LISTADO DE PREGUNTAS Y RESPUESTAS RELATIVAS A LA LICITACIÓN RESTRINGIDA NO. LR-CPJ-04-2018, PARA LA CONSTRUCCIÓN DE LA JURISDICCÓN INMOBILIARIA DE SÁNCHEZ RAMÍREZ (COTUI):

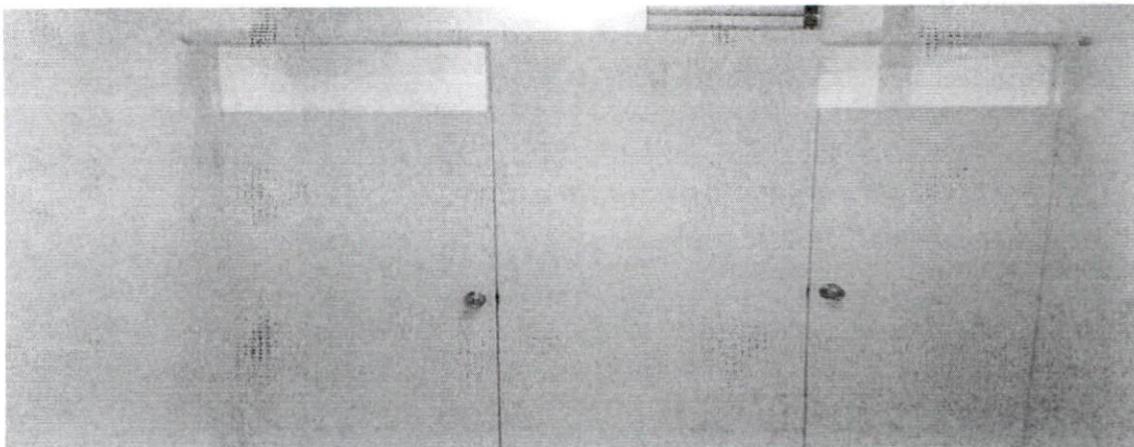
9- Partida 4.02. detalle refuerzo block 8 SNP?

Ver planos adjuntos con detalles.
